**RESUELVE PROGRAMA DE CUMPLIMIENTO
PRESENTADO POR COMPAÑÍA MINERA DOÑA INÉS
DE COLLAHUASI S.C.M.**

RES. EX. N° 37 / ROL D-095-2017

Santiago, 21 de octubre de 2022

Imagen 6. Caudal de la vertiente Jachocoposa pronosticado con y sin medida de mitigación.

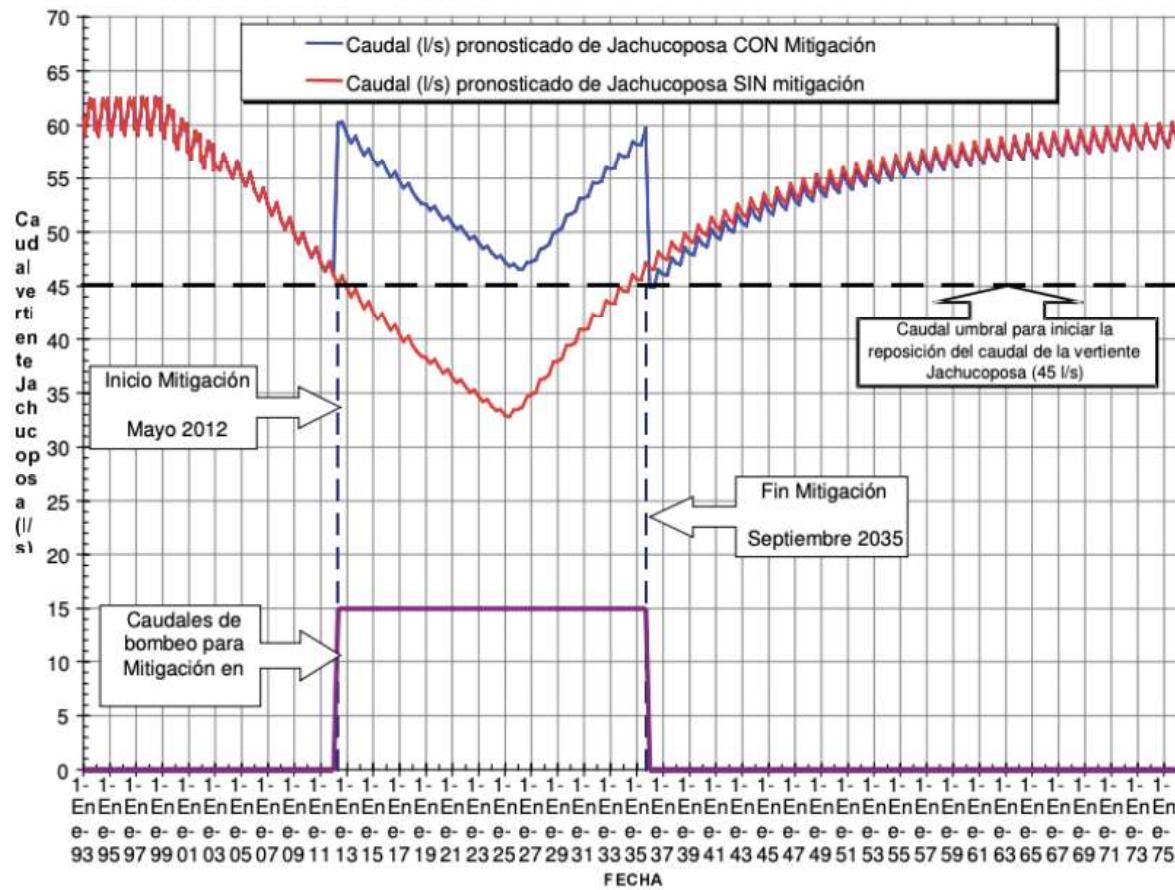
199° Por otra parte, cabe precisar que a diferencia de lo indicado por la empresa en el Apéndice 7 del Anexo 8.1 del PdC-5, la medida de mitigación no tiene un carácter necesariamente continuo, toda vez que el mismo Plan de Mitigación presentado en la Respuesta d.1 de la Adenda 1 del proyecto “Expansión 110 KTPD” contempla la posibilidad de desactivar la mitigación una vez alcanzado un caudal natural de la vertiente mayor o igual que 75 L/s; así como también la necesidad de incrementar el caudal de reposición si el caudal de la vertiente desciende de 45 L/s.

200° En este contexto, cabe hacer presente que la **Imagen 6** de esta resolución, en base a la cual CMDIC argumenta el carácter continuo de la medida de mitigación, corresponde a una reproducción del Gráfico N° 1 de la DIA “Proyecto Optimización Collahuasi”, calificada favorablemente mediante RCA N° 100/2003, la cual representa solo el escenario de bombeo estable de 15 L/s para todo el periodo en que resulta aplicable la medida de mitigación, sin considerar las hipótesis de desactivación ni de incremento adicional de caudal de reposición que forman parte del Plan de Mitigación.

Imagen 7. Evolución caudal vertiente Jachocoposa con reposición.

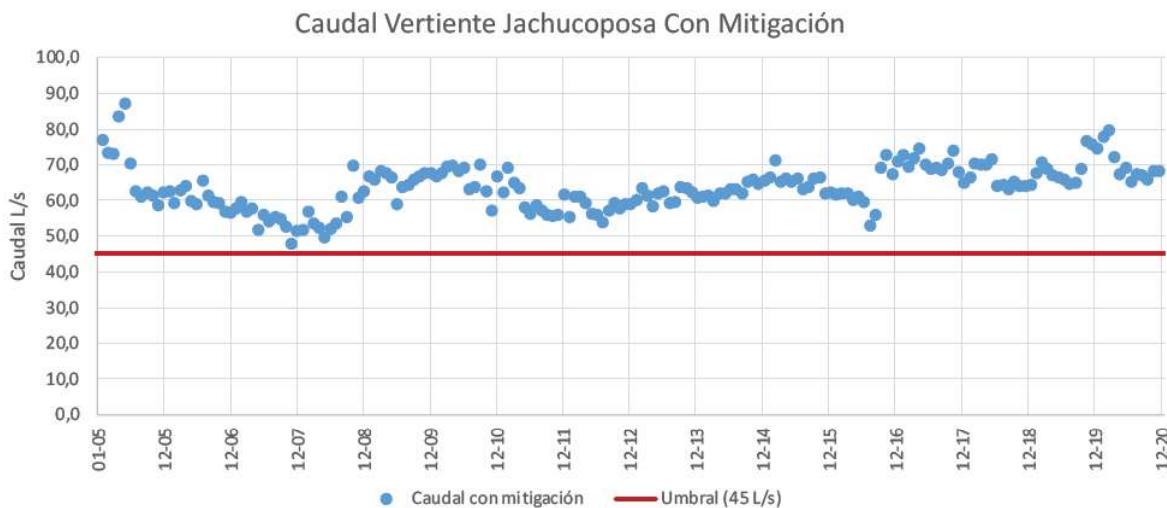
198° En razón de lo anterior, se estima que el análisis basado en la realización de mediciones puntuales respecto del caudal de la vertiente Jachocoposa no permite descartar la generación de efectos por la ausencia de monitoreo continuo en la vertiente. Lo anterior, toda vez que la baja cantidad de mediciones realizada durante la gran mayoría de los meses resulta insuficiente para dar cuenta de forma certera del caudal de la vertiente Jachocoposa, y de la posible generación de situaciones en que se el Plan de Mitigación no haya sido aplicado correctamente.
